## POROČILO

Anonimni študentski natečaj z uradnim nazivom »Oblikovanje polja za raztros na pokopališču Bitnje« je bil namenjen pridobitvi izvirnih predlogov za zasnovo organizacije in oblikovanja polja za raztros pepela znotraj obstoječega pokopališča Bitnje.

## **ZZ 160 / 2. nagrada**

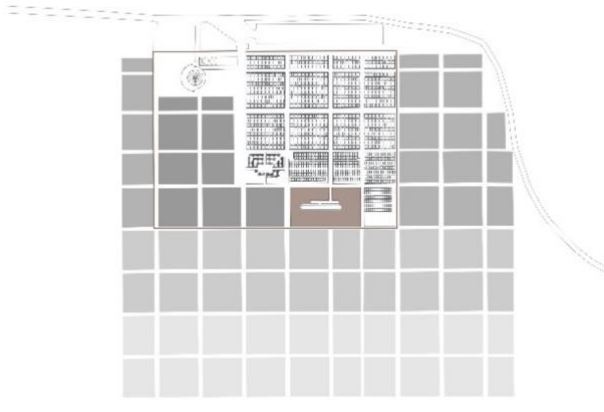
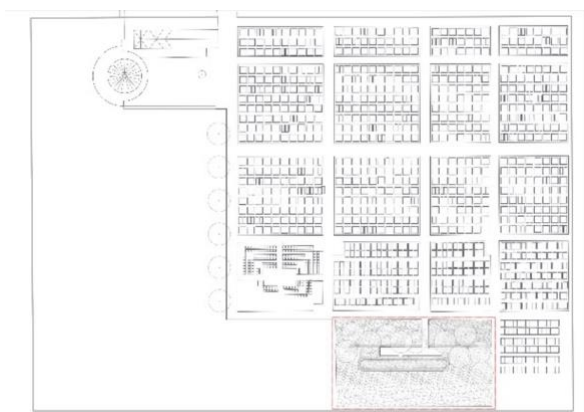
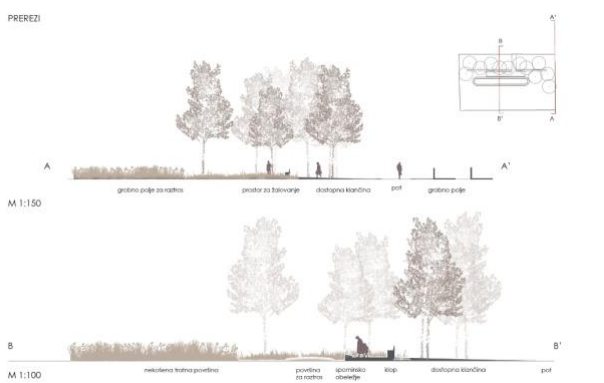
Predlog z izjemnim čutom za pomen slovesa v obliki raztrosa pepela, oblikuje intimen prostor, obrnjen v širjave poljedelske kulturne krajine. S prostorsko in likovno govorico žalujočim nudi odmik od realnega sveta v posvetitev obredom poslavljanja, žalovanja in spominjanja. To uspe na vseh ravneh oblikovanja, od umestitve in osnovne strukturiranosti prostora do materialnosti, ki sega prek vidnega in tipnega k slušnemu in vonjavnemu. K temu prispeva tudi raba drevesnih vertikal za gradnjo zaslona, dober odziv na obstoječe višinske kote, pri čemer nekaj korakov po položni klančini navzgor omogoči telesno zavedanje prehoda, ter izbira drevesnih in drugih rastlinskih vrst. Z minimalno likovno govorico in izvrstno ubranostjo vseh prvin se ustvari poetično, subtilno, a čutno bogata prostorska intervencija, ki se prek nizke podolgovate gomile simbolno odpira ne le v brezprostorje, temveč tudi v brezčasje. Zaradi omenjenih presežkov komisija predlogu dodeli 2. nagrado.

### **DK 456 / 3. nagrada**

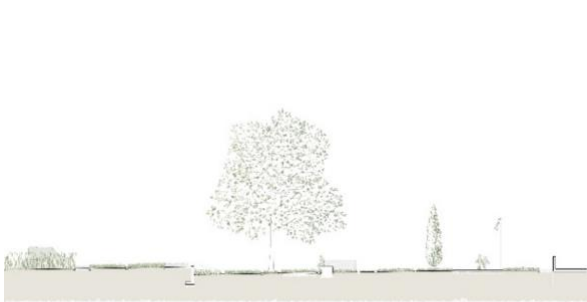
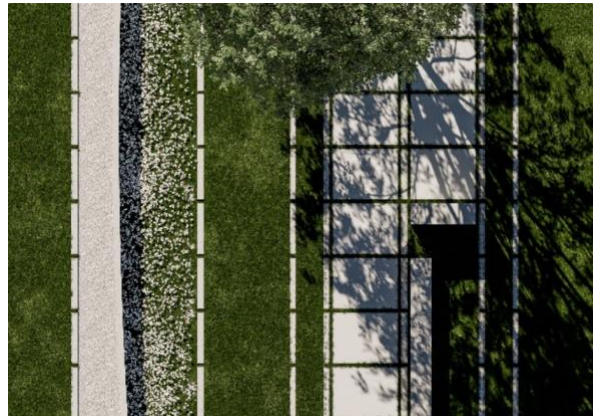
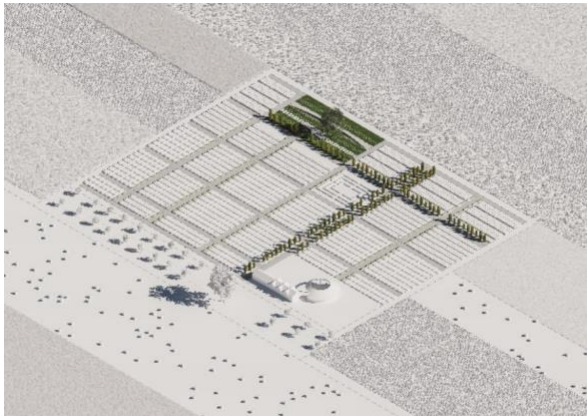
Predlog svojo organizacijo zasnuje na mreži polj, ki jo vidi kot tkanino, tkanje, preplet različnih smeri in tekstur. Obenem kot potencial prepozna obstoječe višinske razlike in zareže v teren, s čimer dvigne in v lok napne obredno pot za raztros pepela. Z »izvlačenjem« prečnih linij avtorji za ureditev prostora uporabijo samo vzporednice, s čim se vpnejo v neposredni vzorec okoliških polj in se odmaknejo od siceršnje ortogonalne strukture pokopališča. To jim omogoči vzpostaviti dostope od strani in krožen iztek obredne poti. Delitev na prostor žalovanja in prostor slovesa je izpeljana z vzporednimi linijskimi enotami, v ubranem razmerju med travnatimi in tlakovanimi ploskvami, prek česar se oba prostora med seboj tudi nevsiljivo povežeta v jasni hierarhiji. Grajeni šiv med nivojema daje predlogu nepotreben, moteče urban pečat (dvig poti za raztros bi bilo mogoče izpeljati tudi kot zemljiško obliko), prav tako je raba klekov, ki sicer nekoliko zmanjšajo prevladujočo pojavnost obstoječega razpela, za oblikovanje dodatnega križa čez celo pokopališče nepotrebna, monofunkcionalna, celota zato deluje nekoliko trdo in preobloženo. Simbolno vertikalo predlog vzpostavi z monumentalnim drevesom, ki pa mu pod vejami žal ne oblikuje prostora za zadrževanje, temveč klop za žalovanje postavi na plano, s čimer ne izkoristi drevesa kot simbolnega in fizičnega zavetja. Komisija predlogu zato dodeli deljeno 3. nagrado.

### ML 615 / 3. nagrada

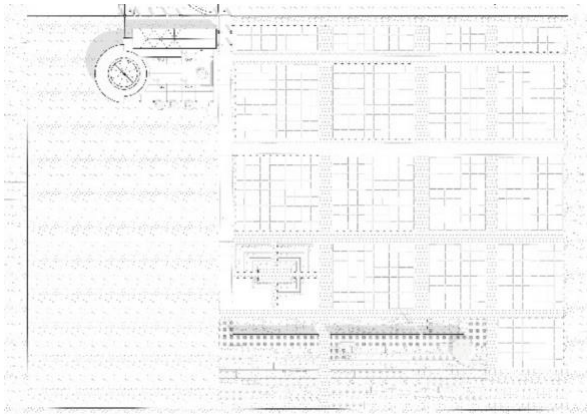
Avtorji na urbanistični ravni z domišljenim predlogom postopne širitve odlično vpnejo svoj predlog tako v mrežo pokopališča kot tudi v mrežo okoliških polj. Prostor za raztros oblikujejo s platenjem vzporednih linijskih prvin, katerih pojavna moč proti zunanjemu robu prostora za raztros postopoma pojenja, vse dokler se ne zlije z obstoječo poljsko razdelitvijo. Zaslona proti razpelu vzpostavijo z dva metra visokim zidom, ki iz mentalne slike izloči druge dele pokopališča in obiskovalca obrne proti polju. Prostor se od zidu izteče v linije zasaditev različnih žit in trav, kar je pohvalen poskus navezave raztrosnega polja na identiteto kulturne krajine, vendar avtorji pri tem spregledajo kratkotrajen učinek take zasaditve, ki ima izrazito kratko rastno dobo. Predlog s cezuro v zidu vzpostavi dialog z obstoječim razpelom, s čimer izniči vlogo zidu kot zaslona, saj so tudi imena raztresenih zapisana na zunanjem delu zidu, torej so potemtakem *zunaj* zidu, *fuori le mura*, in ne pripadajo več prostoru raztrosa. Vloga zidu kot elementa zaščite tako ni izkoriščena, ne ponuja se celo niti kot klop. Prav tako je ureditev v detajlih in materialnosti za pokopališče nekoliko preveč urbana. Komisija predlogu zato dodeli deljeno 3. nagrado.

## **JB 007 / priznanje**

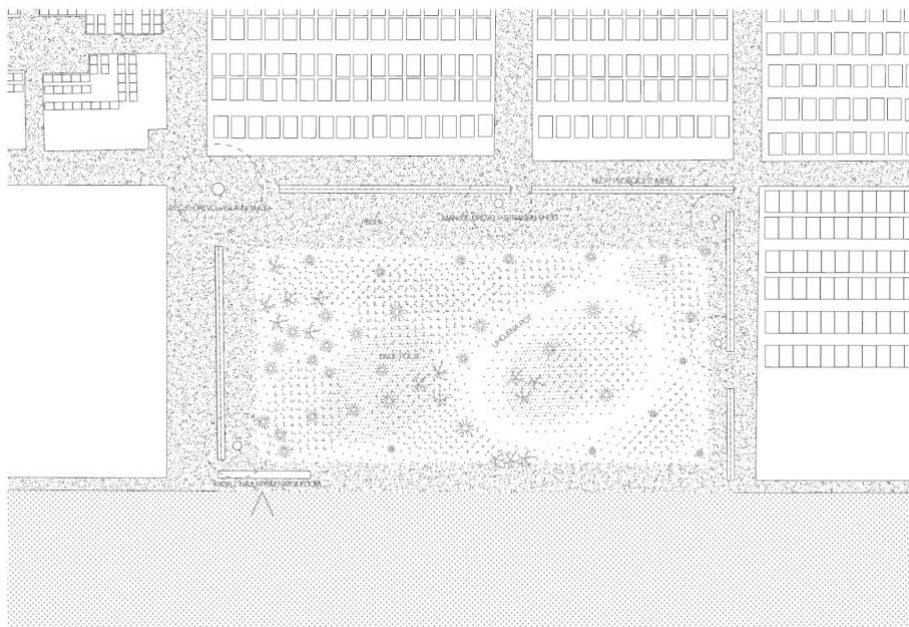
Predlog se duhovito nasloni na pomembno značilnost kulturne krajine Sorškega polja, ki je nekdanj določala njegov *genius loci*: na posamično stoječa drevesa sredi polj. Osamelci – večinoma lipe in hrasti – so vezani na izginjajoč sistem gospodarjenja s prostorom, zaradi česar njihovo število upada. S tem ko jih predlog vstavi na pokopališče, jim vrne vlogo nosilcev identitete, obenem pa jih postavi v vlogo simbolnih vertikal, ki bi lahko prevzele tudi vlogo nosilcev pietete. Žal predlog ne izkoristi njihovih drugih potencialov, zlasti pri prepotrebem izboljšanju mikroklima na pokopališču brez sence, prav tako pa ne prepozna pomena monumentalnega učinka, ki bi ga lahko dosegel s poenotenostjo v velikosti in vrstni sestavi dreves. Oblikovanje polja za raztros izhaja iz poetične minljivosti, zajete v spontani zarasti, v katero se obredno vstopa brez zarisanih poti, vendar se togi okvir polja zoperstavi zastavljeni poetiki. Komisija predlogu dodeli priznanje.

## **DO 285 / znižano priznanje**

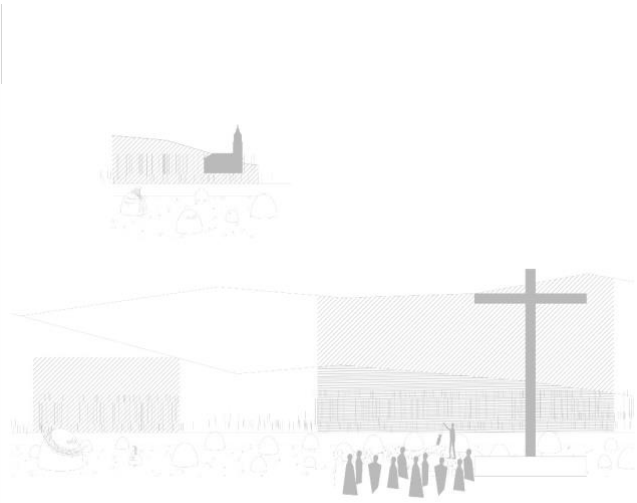
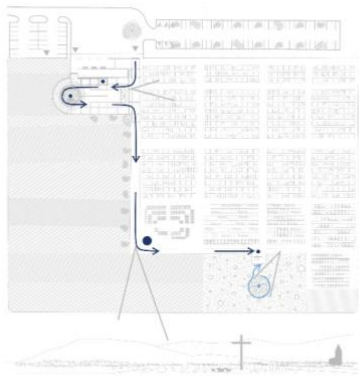
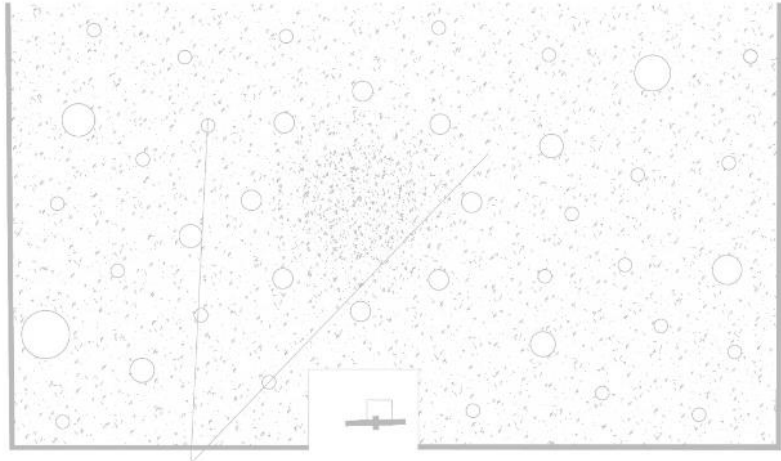
Predlog se pogumno loti razširitve pokopališča proti zahodu in jugu, s kontrastnim nizanjem pravokotnih grobnih polj vzdolž izrazito vijugave poti in z očitno težnjo k nadgradnji obstoječega grajenega pokopališča v parkovno. To, sicer še shematsko zastavljeno parkovno površino z izpeljavo poti, smiselno naveže na prostor za raztros pepela, pri čemer se obred na svoji poti od poslovilnega objekta do prostora raztrosa lahko povsem izogne togemu, rastrskemu pokopališču, in to že v začetni fazi, pred samo širitvijo. Vendar pa prostor raztrosa preveč očitno razdeli na dva dela, na prostor žalovanja in prostor raztrosa, s povsem različnima likovnima govoricama, pri čemer s prostora raztrosa tako rekoč ni vrnitve, niti za pogrebника. Kljub temu pa je ta »končna postaja« organizirana s subtilno poglobitvijo tal, s čimer se prostor za raztros vzpostavi kot poseben, nezemeljski, povlečen navzdol po simbolni vertikali, ki znotraj polja kvišku sega kot velikanski hrast. Kvadrat je tako edina točka, s katero se predlagana ureditev ujame s strukturno artikulacijo obstoječega pokopališča in se z njo spne. Ta gesta tudi v izrisu s posebno izrazno poetiko odstopa od ostale predstavitvene grafike. Komisija je ti dve gesti, na urbanistični in oblikovalski ravni ocenila pozitivno, manj pozitivno pa je ocenila to, da se predlog skoraj povsem ogradi od širšega prostorskega konteksta ter deli prostor raztrosa in rabo materialov ter elementov, ki so po svoji naravi preveč urbani za svojo posebno, pietetno vlogo. Komisija zato predlogu dodeli znižano priznanje.

## **PR 210 / znižano priznanje**

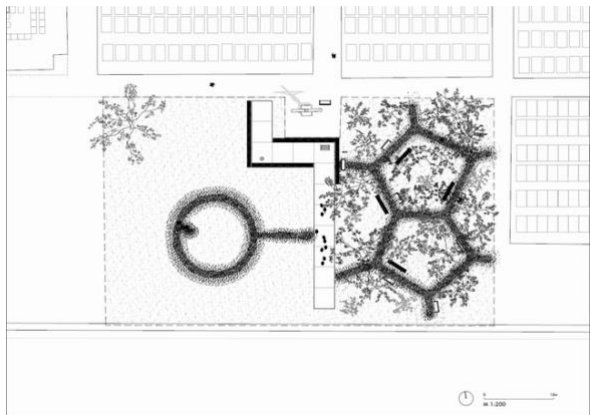
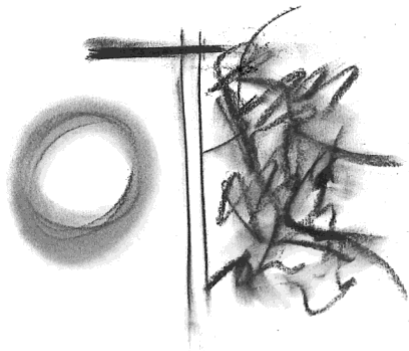
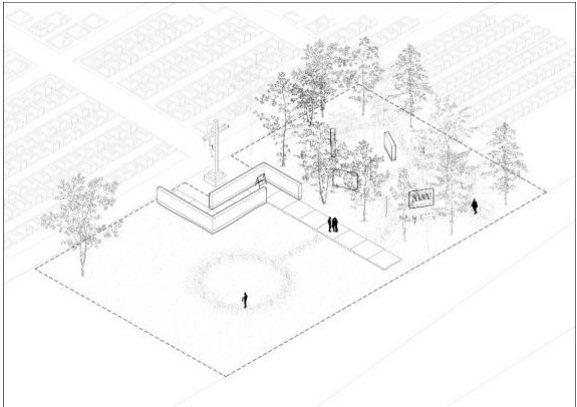
Predlog se posveti prispodobi prehoda iz tostranstva v onostranstvo z vzpostavitvijo žalne poti, ujete med zidove, ki se izteče v »pomol«, usmerjen v poljedelsko krajino Sorškega polja, njen hriboviti okvir in naprej proti cerkvi Sv. Uršule. Ta koreografski trenutek, ki predstavlja potencial za iztek obreda, pa se prav temu odreče in raje prostor razdeli na dva povsem nepovezana dela, ki se razlikujeta po svoji uprostitvi tako zelo, da povsem raz-ločita poslavljanje od žalovanja in spominjanja. Razmerje med razgibanim volumnom prostora za žalovanje in ploskovnostjo prostora za raztros ni uravnoteženo, poleg tega slednji uhaja iz središča in pri slovesu ne nudi intime in tolažbe, s čimer zanemari človekovo ranljivost ob metaforični in dejanski izpostavljenosti. Prav tako je komisija kot manj uspešno ocenila prisiljeno materialnost, ki temelji na grajenem, ko bi lahko za isti koreografski učinek temeljila na zelenem. Komisija zato predlogu dodeli znižano priznanje.

## EO 134

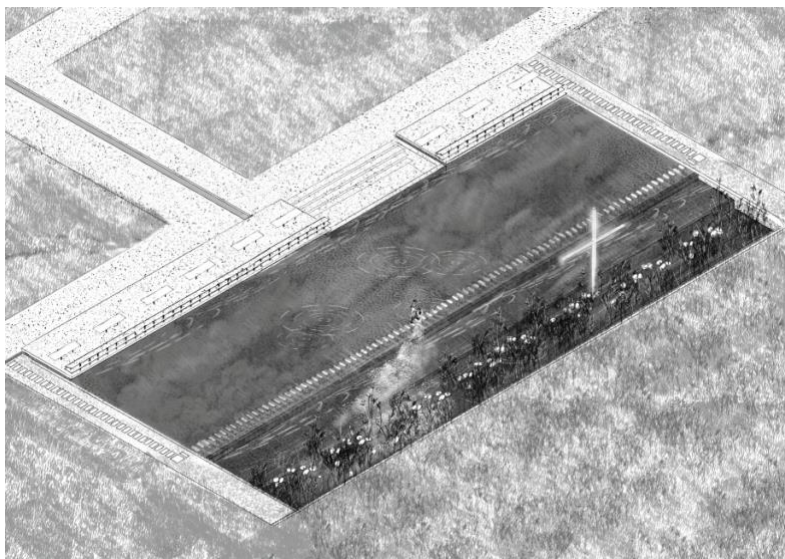
Predlog odlikuje lepa risba in težnja po zagotavljanju transparence kot povezave s transcendentnim, vendar je oblikovanje nefunkcionalno, megalomansko, poseg je povsem neprimeren in nekontekstualen. Tla na Sorškem polju so namreč propustna, gradnja in vzdrževanje tako velikega vodnega zrcala bi bila povsem netrajnostna, predlog ne upošteva ne klimatskih dejavnikov, npr. izhlapevanja, ne stroškov, povezanih z dovajanjem vode. Pot pogrebnika po stopalnih kamnih prek vode je nefunkcionalna. S prestavitvijo razpela v pogled proti cerkvi Sv. Uršule, ki bi se poleg tega še zrcalil v vodi, s simboli v duhu *Memento mori* preobloži prostor, kar je v nasprotju z naravo slovesa v obliki raztrosa pepela.

## AE 123

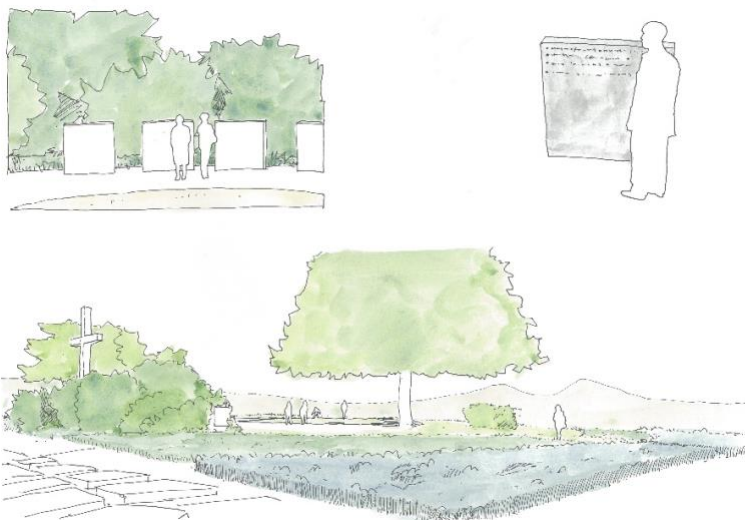
Predlog je dosleden v izpeljavi zamisli o krožni poti, z dostopom od strani, vendar so prostorske reference (poslovilni objekt, krožišče), na katere nasloni odločitev o izbiri kroga kot osnovnega elementa za oblikovanje prostora in koreografijo gibanja, neprimerne, zlasti glede na potencial kroga kot simbola ciklične narave življenja, smrti in rojstva. V generiranju oblike vplete vzdrževanje in dobro uporabi različne načine zasaditve za oblikovanje prehajanja med območji slovesa in žalovanja, s čimer uspešno zmanjša tudi dominantno vlogo razpela nad prostorom raztrosa. Predlog nudi nekaj dobrodošle sence, izkazuje likovno celovitost z uvajanjem enega kroga in z minimalno ločitvijo vsakodnevne poti od obredne, vendar celota vseeno deluje zelo nepovezano in razdrobljeno.

## ET 113

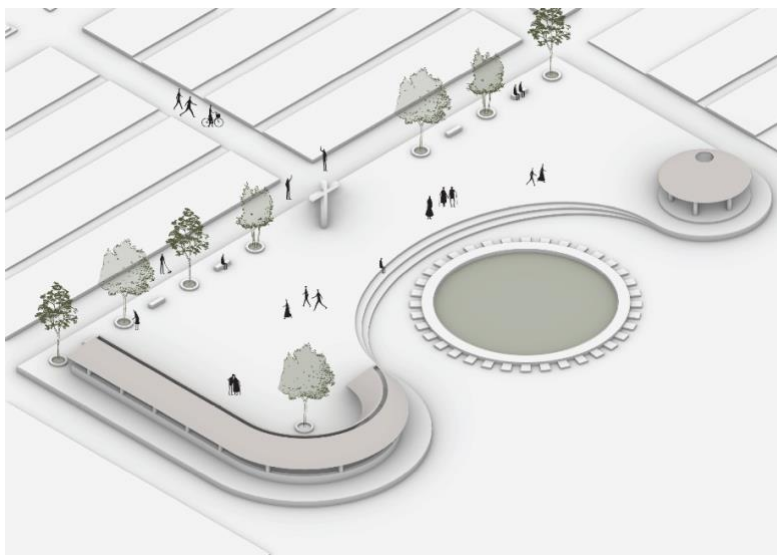
Prostor je preobtežen, predlog uvaja amfiteater, grajeni hodnik in krožni paviljon, ne da bi elemente povezal v smiselno kompozicijo. Poseg je grob, prostor je preveč pozidan in pretlakovan, s tem preveč urbaniziran. Element strehe, ki sicer zagotavlja senco in zaščito pred dežjem, prostor nespretno dodatno obteži. Z naslonitvijo na zgolj grajene objekte predlog grobo loči naravo od naravnega procesa minevanja.

## LD 077

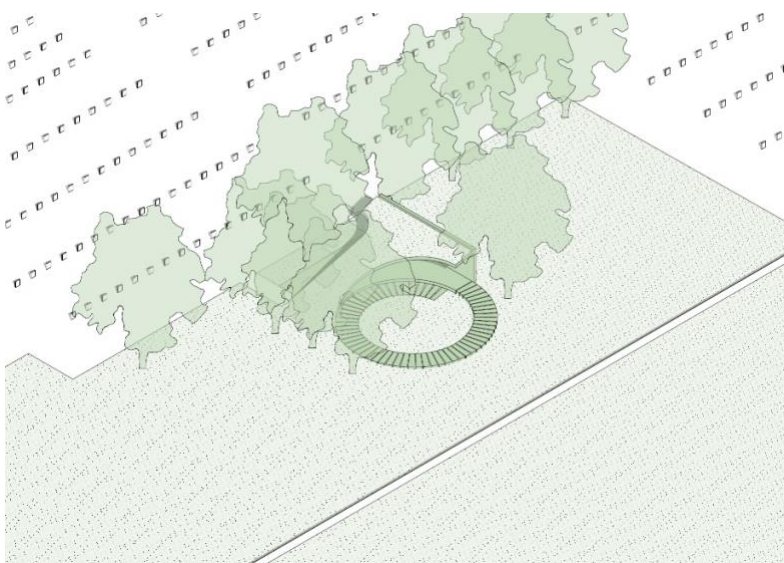
Predlog v zasnovi izhaja iz spirale kot simbola krogotoka življenja, vendar koncept ni jasno izpeljan. Zasnova paviljona je funkcionalno neprimerna, kar se najbolj pokaže v prerezu. Postavlja se tudi vprašanje dostopnosti in izpeljave obreda ob različnemu številu ljudi, dimenzije so namreč neumerjene. Predlog je nedodelan in manj obrazložen v svoji zasnovi.

## KK 436

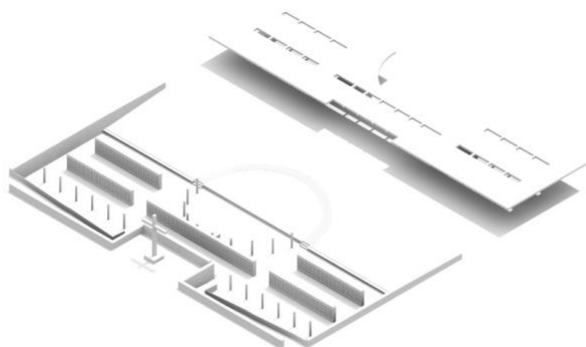
Poglobljen, velik pravokoten objekt se sicer navezuje na ortogonalno členjenost pokopališkega prostora, vendar je prevelik, celo zunaj merila pokopališča in zunaj merila prostora raztrosa kot intimnega slovesa. Prostor je tudi brez razloga preveč pozidan. Predlog ne izkazuje bistvene občutljivosti do pietete.

## TS 989

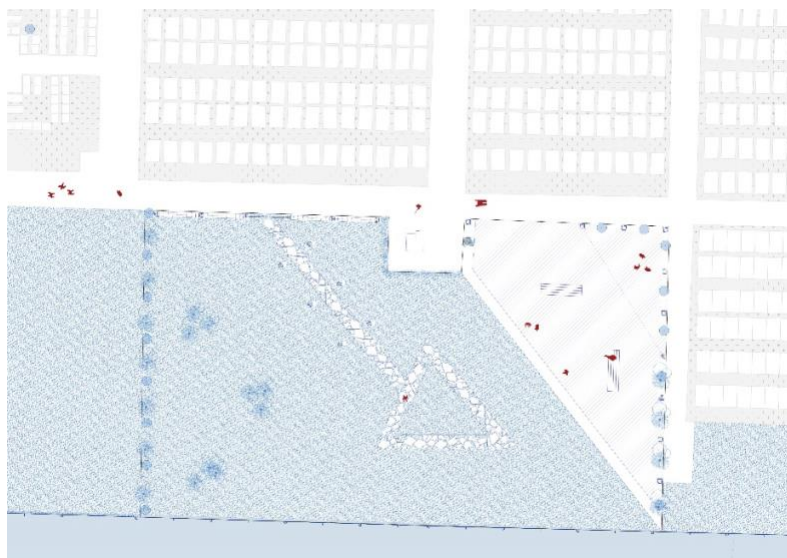
Po začetni karikaturni predstavitvi koreografije spreveda se predlog in ideja »mozaika spomina« povsem porazgubita. Izbrana trikotna tlorisna zasnova ne vzdrži predstavljenih argumentov. Obsežni prostor žalovanja je zasnovan neposrečeno, umestitev elementov urbane opreme je nepremišljena, samo oblikovanje slednje se preveč sklicuje na obstoječe. Tudi koncept zasaditve je povsem nejasen. Čeprav je ideja zidu iz prodnikov tehnično vprašljiva in v celotni zasnovi popolnoma izgubljena, je vendarle zanimiva in se ponovno ozira k naslovni misli.
